Aménagement d'un parc éolien

Département de l'Aude
Commune de Saint-Ferriol

REPONSES AUX OBSERVATIONS

N/réf UT34/H1/RC/CB/2013/310

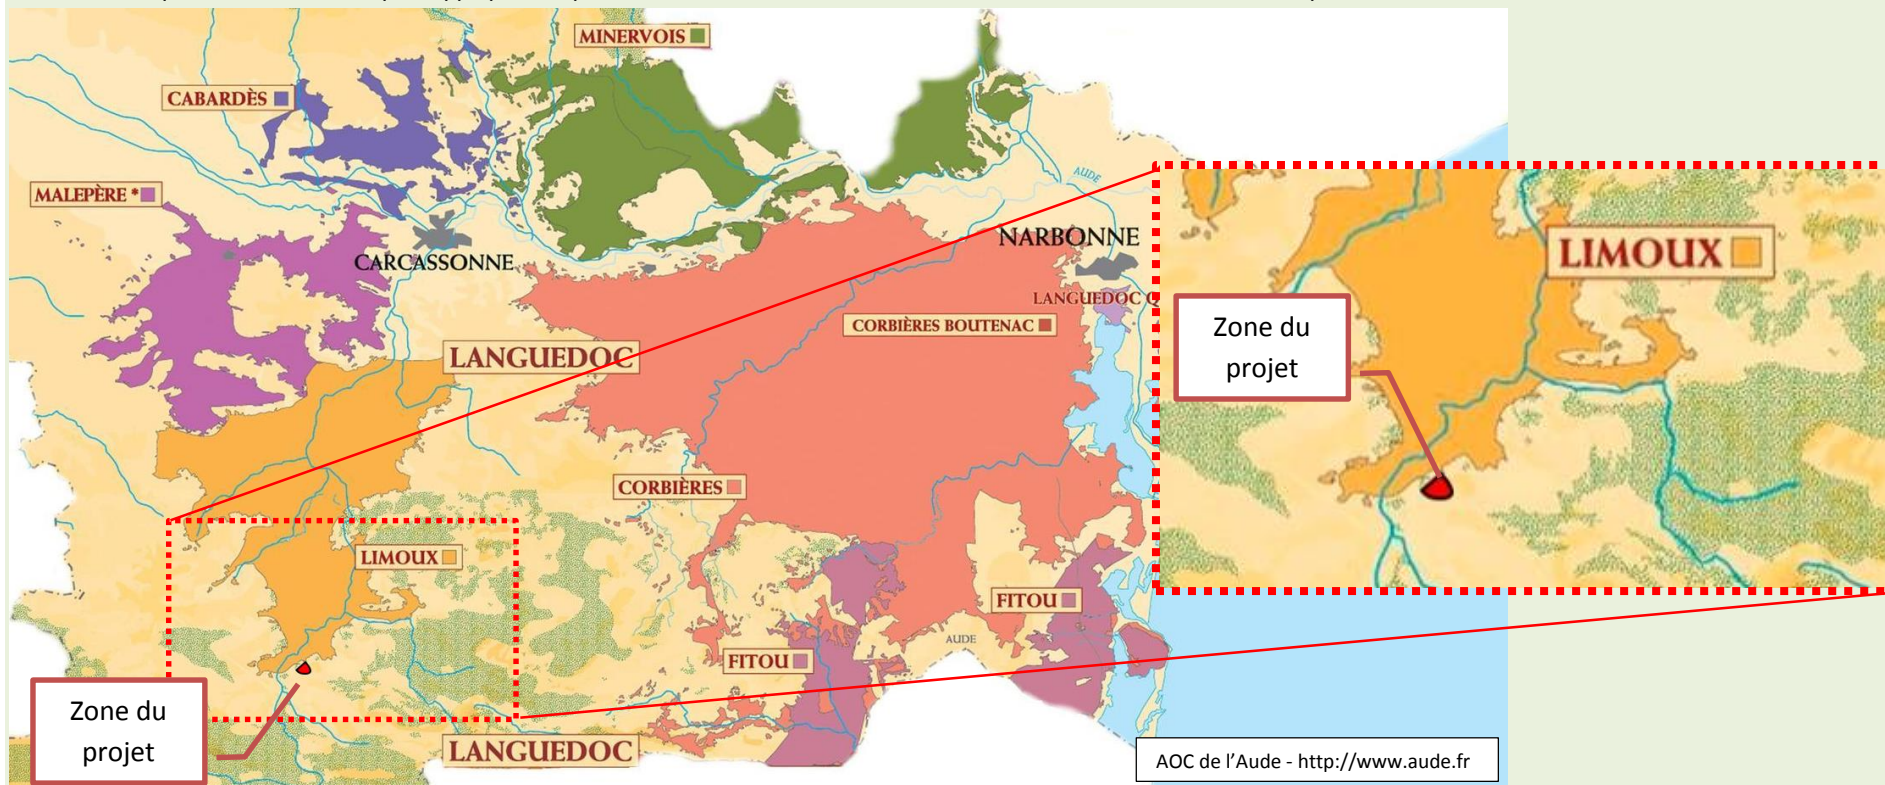
(3) Les aires de production des produits d'appellation contrôlée doivent être clairement identifiées (art L.512-6) concernant les communes d'implantation et limitrophes du projet, cf. p 151 de l'étude d'impact.

Il n'existe pas d'AOC ou AOP qui s'applique aux parcelles de la commune comme l'atteste la carte des AOC Audois reproduite ci-dessous.

Localisation du point de raccordement et parcours théorique du câble

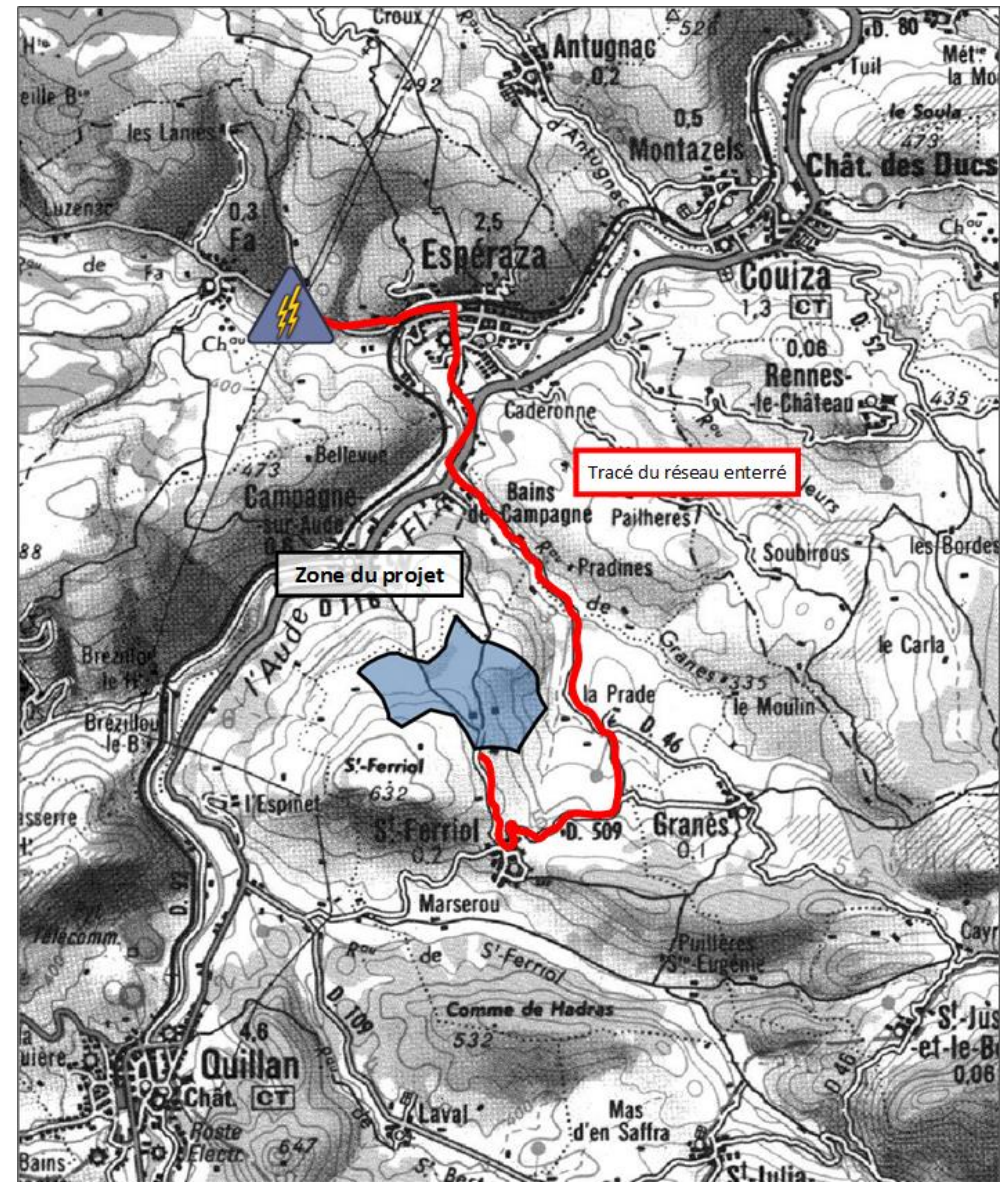
(5) L'impact supposé du raccordement électrique doit au moins être examiné sur la base d'hypothèses de raccordement (p 48) en donnant la priorité à l'évitement. (article R.122-4, alinéa 12 du II),

La solution de raccordement extra éolien envisagée pourrait être un raccordement sur le poste électrique 63kV d'ESPERAZA par les routes départementales à 9.9 km (voir Carte ci-contre : Localisation du point de raccordement et parcours théorique du câble). Des renforcements sont à prévoir afin d'accueillir le potentiel considéré sur le Réseau Public de Transport. Ces renforcements pourraient intervenir dans un délai de 4 à 7 ans.

Cette solution de raccordement est toutefois une simple hypothèse puisque la décision sur le tracé retenu sera prise par ERDF gestionnaire du réseau. En effet, en application du décret n°2012-533 du 20 avril 2012 il revient au gestionnaire des réseaux publics de proposer une solution de raccordement sur le poste le plus proche disposant d'une capacité réservée suffisance pour satisfaire la puissance de raccordement demandée. Le raccordement sera réalisé en accord avec la politique nationale d'enfouissement du réseau et soumis ensuite à l'avis du Préfet (art. 2 du décret du 1er décembre 2001).

En toute hypothèse, le raccordement inter-éolien et le raccordement au réseau de distribution sont réalisés en liaison souterraine en utilisant les routes et accès existant.

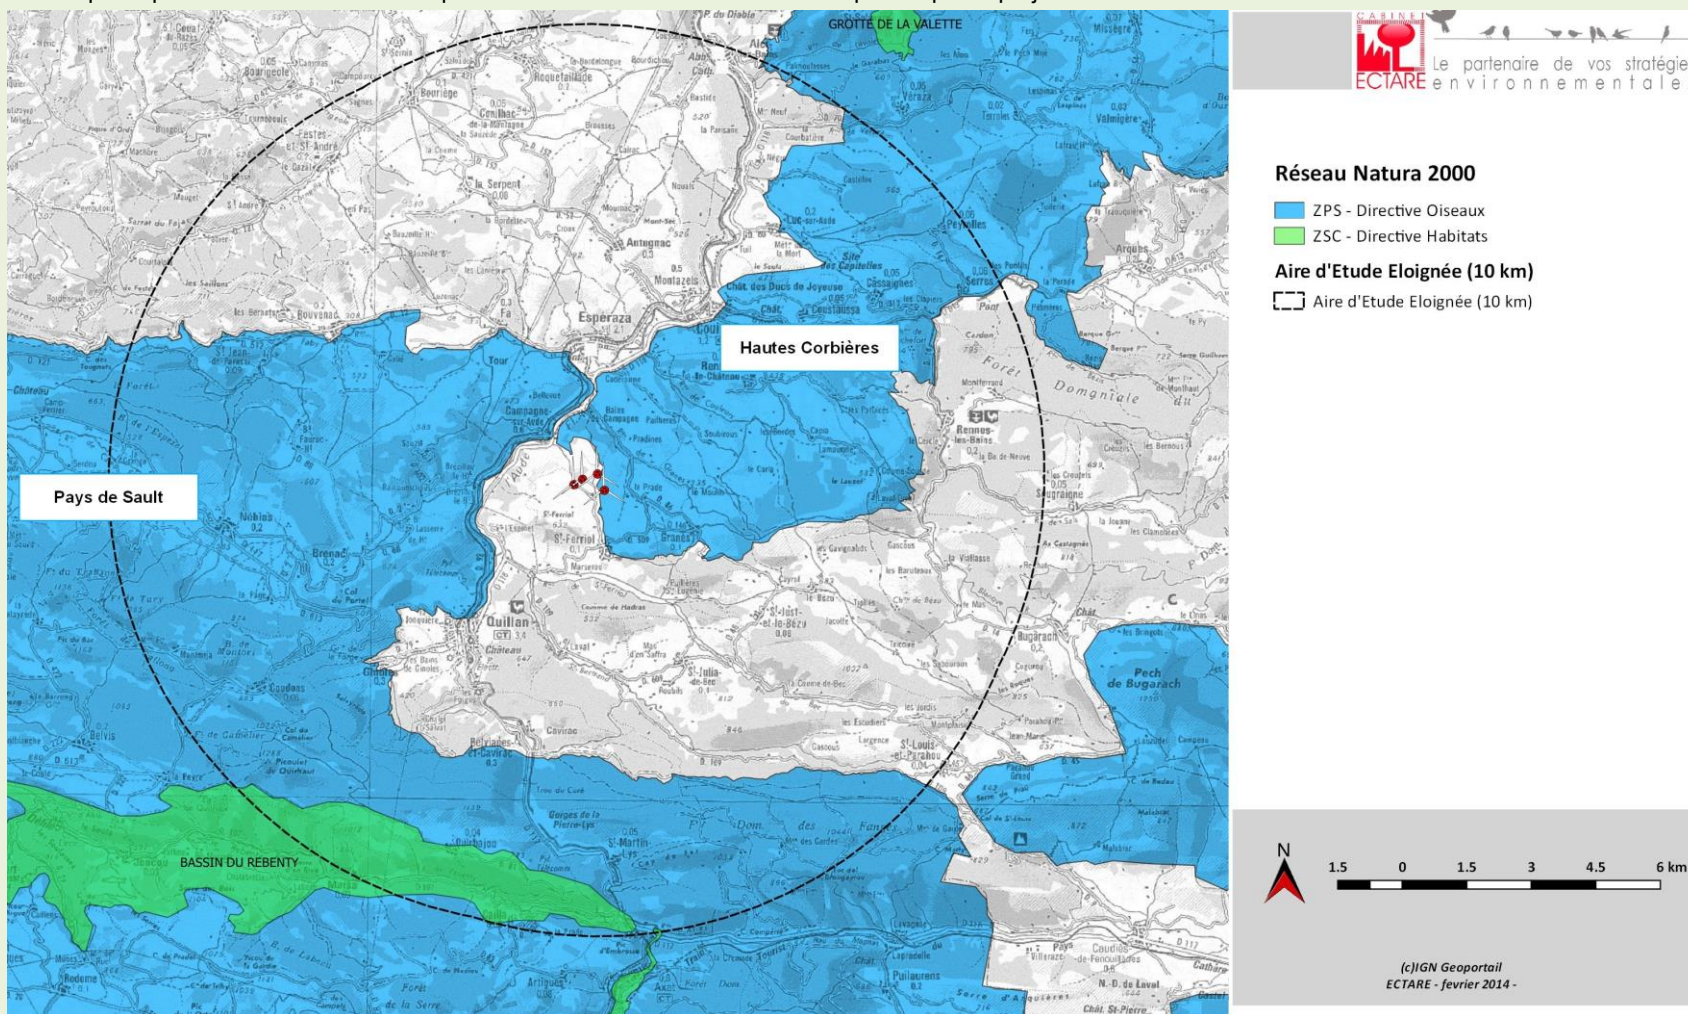
(10) L'évaluation des incidences NATURA 2000 (p 284 à 286) doit être complétée avec notamment l'impact sur la ZPS Haute Corbières et Pays de Sault et la ZSC Grotte de la Valette (minioptère de Schreibers) et par une conclusion finale en prenant en compte les mesures de réduction proposées par le porteur de projet notamment pour l'avifaune.

Les pages 284 à 285 de l'étude d'impact traitent les ZPS Haute Corbières et Pays de Sault.

La ZSC Grotte de la Valette est à près de 14 km au Nord-Est (cf. carte ci-dessous). L'incidence du projet sur ce site Natura 2000 serait faible, quelques espèces présentes dans la zone d'étude (dont le minioptère de Schreibers), pourrait être perturbées lors des déplacements. Il est toutefois peu probable que des individus gisant dans la Grotte de la Valette viennent chasser spécifiquement sur les terrains du plateau de Saint-Ferriol et ainsi être impactés par le projet.

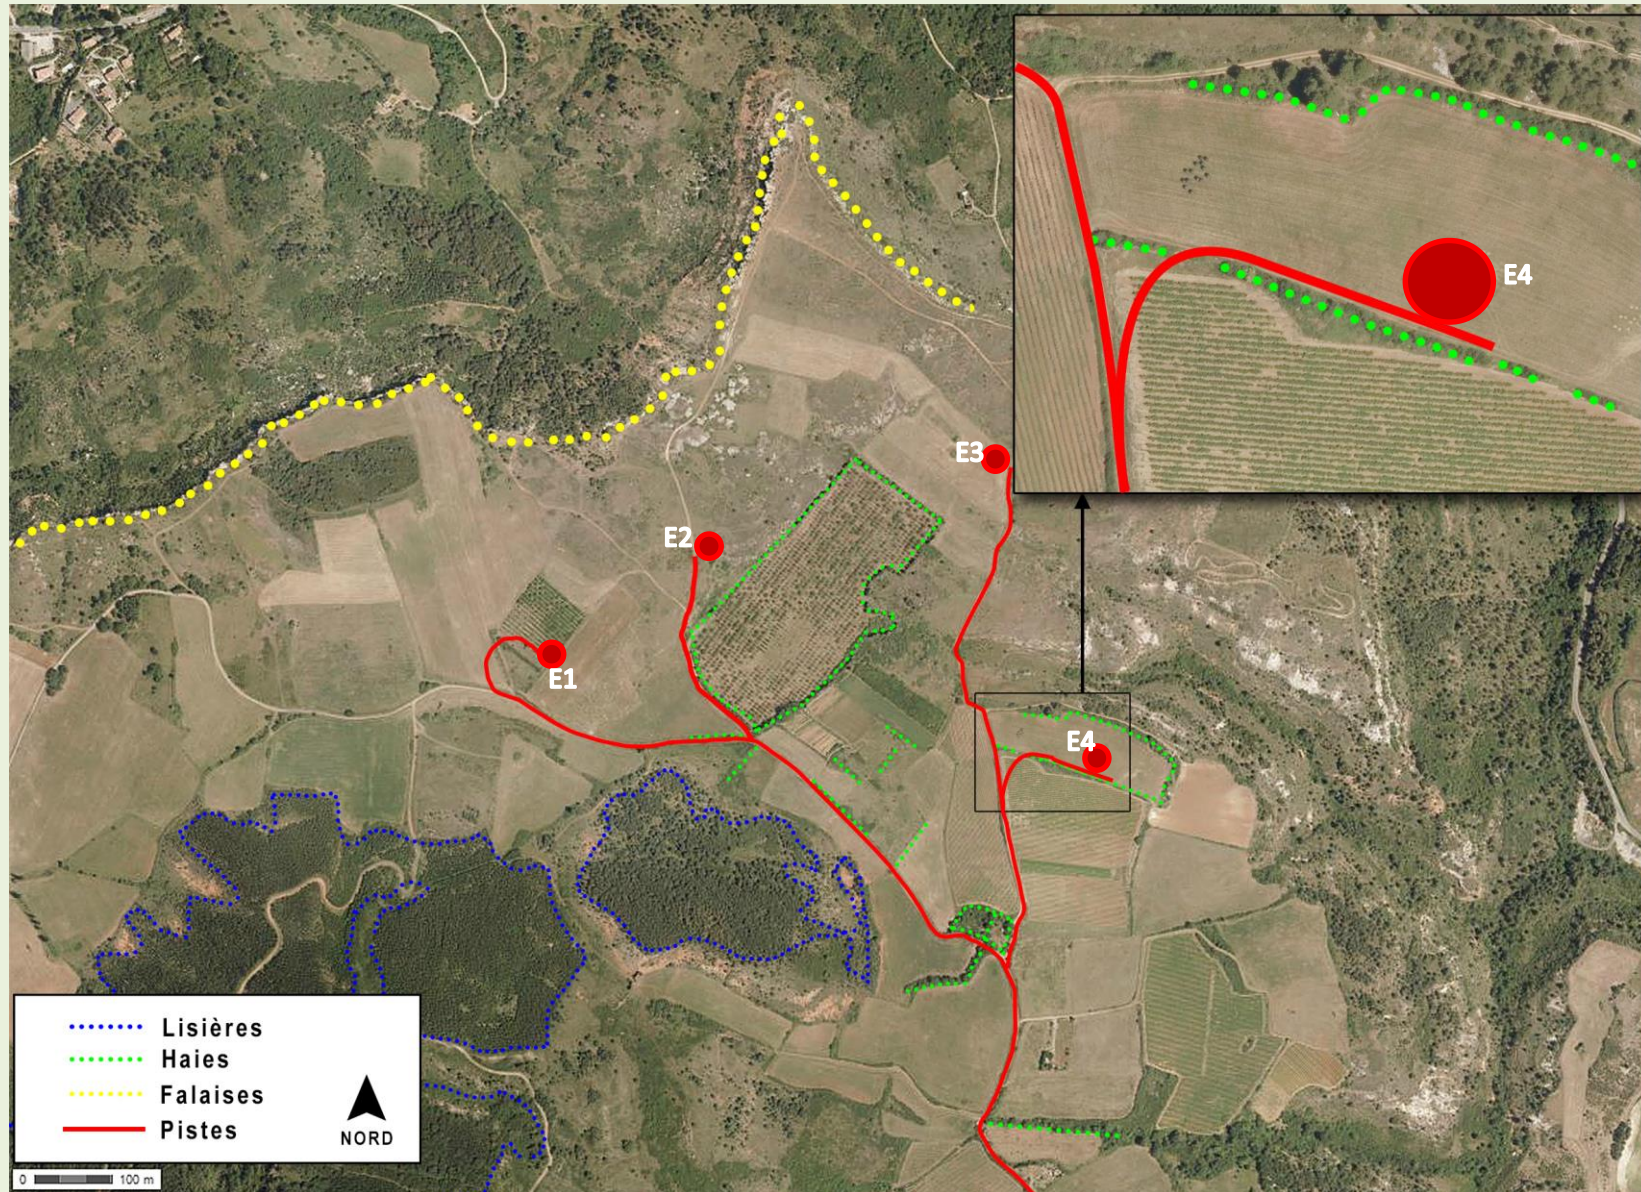
(11) Les prospections concernant les chiroptères sont insuffisantes et doivent être complétées par des prospections en altitude.

En outre la configuration du secteur même d'implantation du projet (pas de phénomène de col ou de couloir topographique qui canaliserait des flux migratoires tant pour les oiseaux que pour les chauves-souris) limite très fortement l'existence potentielle de mouvements importants en altitude au droit des éoliennes prévues.

La zone d'étude n'étant également pas de type forestier, les méthodes de prospection en altitude ne sont pas nécessaires.

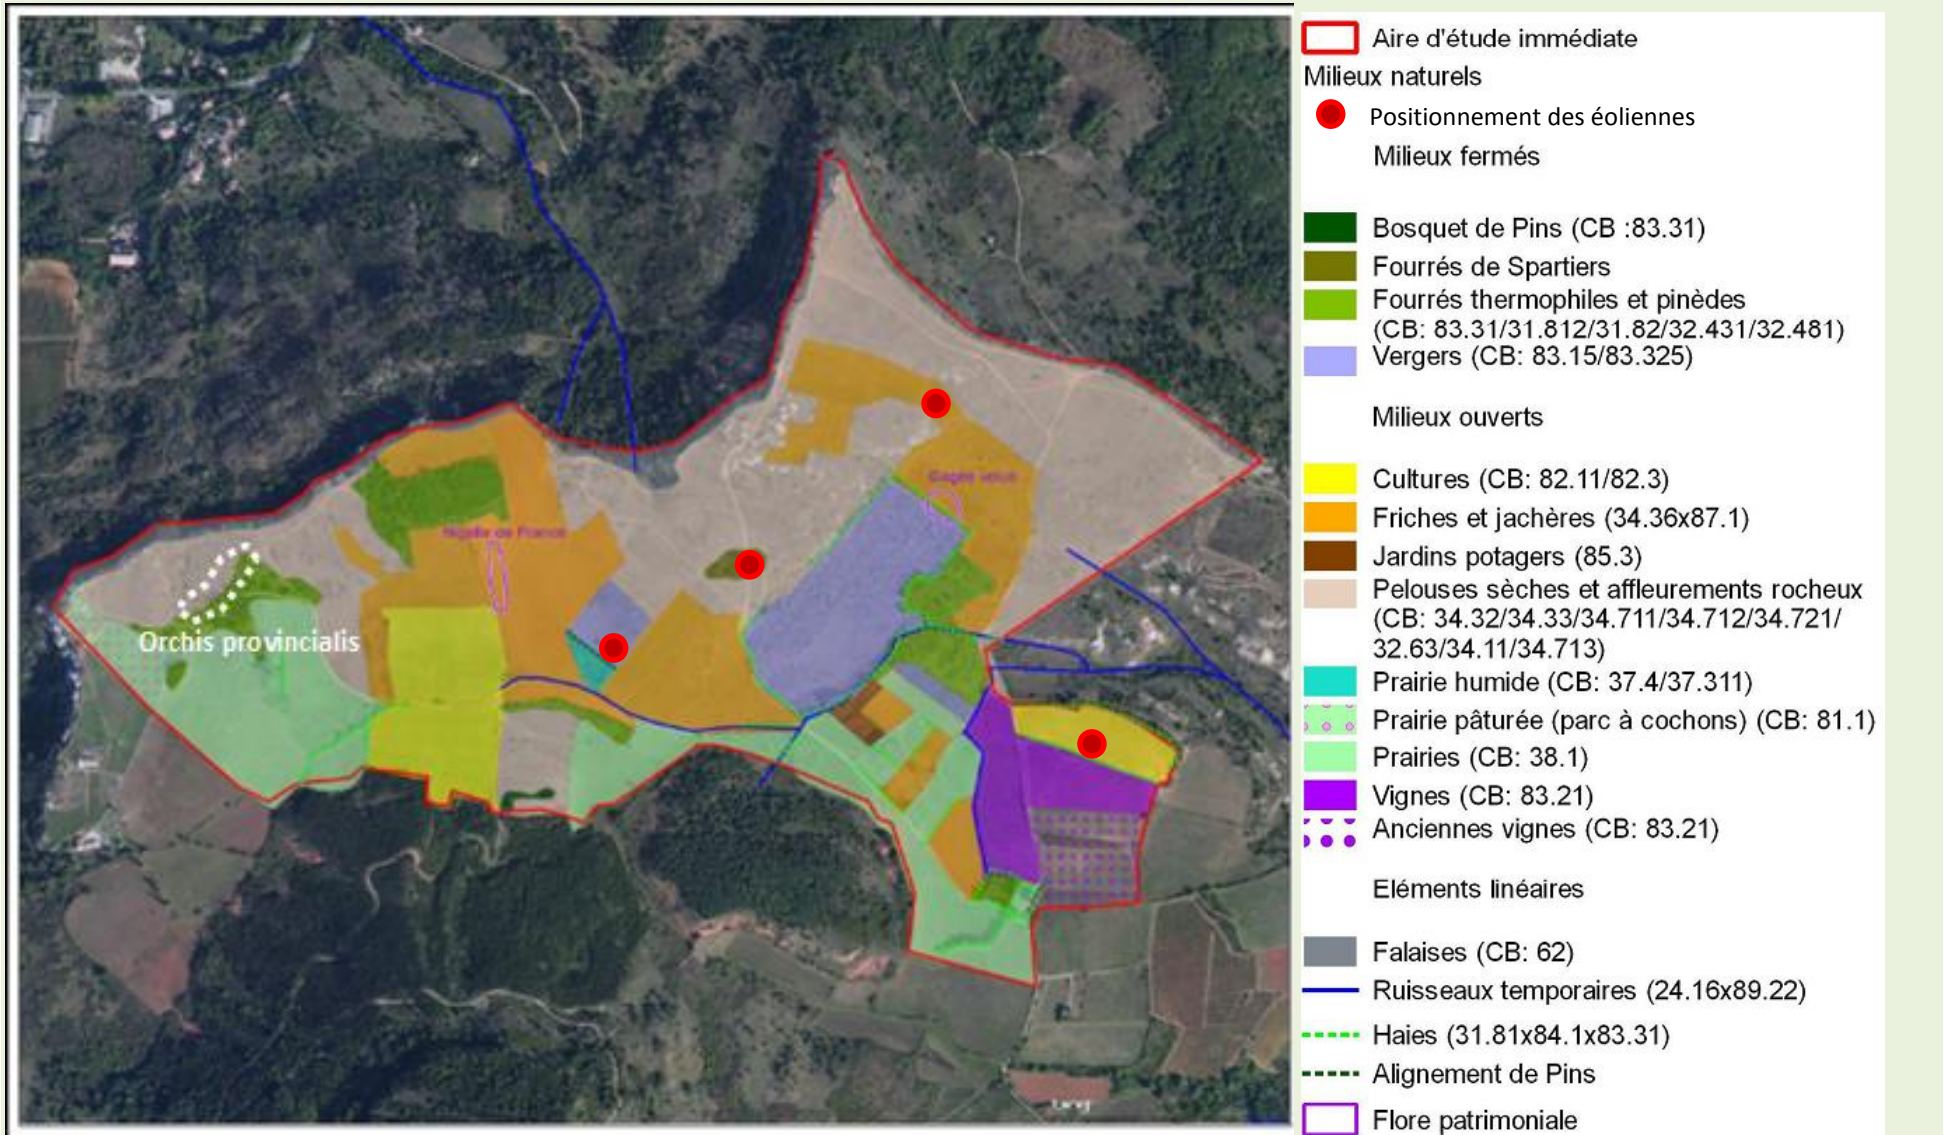
(14) L'Orchis provincialis, citée présente, n'est pas identifiée comme protégée, l'inventaire floristique doit être réexaminé au regard de cette lacune importante.

L'Orchis provincialis figure en effet à l'annexe 1 de l'arrêté du 20 janvier 1982 qui fixe la liste des espèces végétales protégées sur l'ensemble du territoire français.

L'Orchis provincialis est également protégé au titre de la convention de Berne de 1979 puisqu'elle figure à son annexe 1 qui recense les espèces de flores sauvages qui doivent être protégées.

Ce statut a été omis dans l'étude, ce qui est toutefois sans conséquence car ce taxon a été observé en marge (localisé en blanc) (cf carte de localisation ci-dessus).

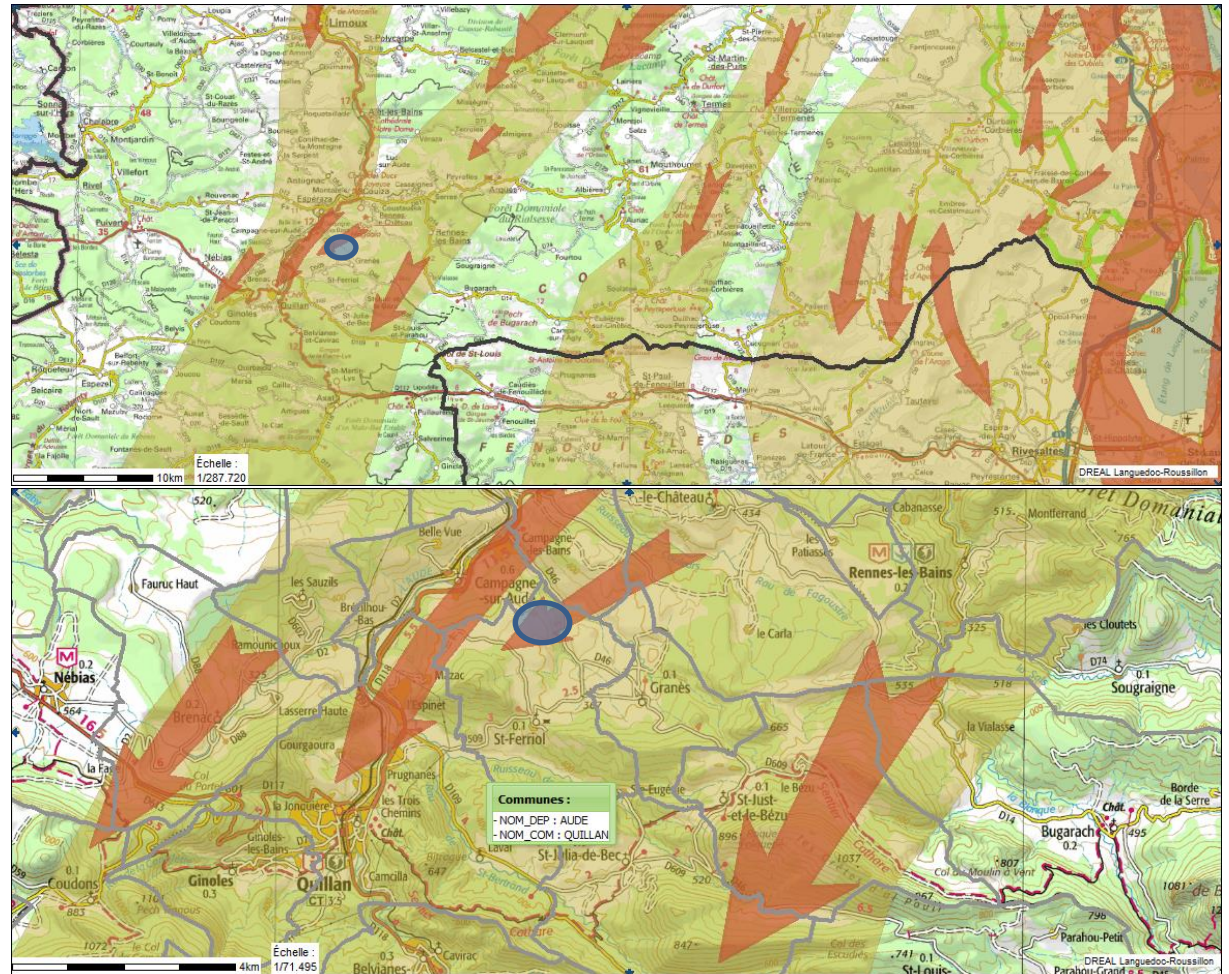
(15) Les informations concernant les rapaces à grands domaines vitaux doivent être complétées : colonie nicheuse de vautour fauve non signalée (7 km), vautour percnoptère non signalé (7 km), absence d'information sur les sites de reproduction de l'aigle royal, aigle botté et bondré comme nicheur dans la vallée et non seulement migrateur, corridors migratoires à reprendre.

Ci-contre sont exposées les seules cartographies disponibles dans la bibliographie représentant les axes de migration diffus (larges zones orange) et concentrés (flèches rouges) qui traversent la zone d'implantation (cercle bleu).

Toutefois, ces cartes n'étant pas réalisées pour être exploitées à l'échelle locale, elles présentent de fortes imprécisions, c'est pourquoi des études approfondies sur cette thématique sont réalisées dans le cadre des expertises avifaunistiques menées pour la réalisation de l'étude d'impact. Les observations à l'échelle de l'aire d'étude éloignée nous ont permis de mieux appréhender les migrations à l'échelle du projet, illustrées dans l'étude d'impact par un corpus de cartes :
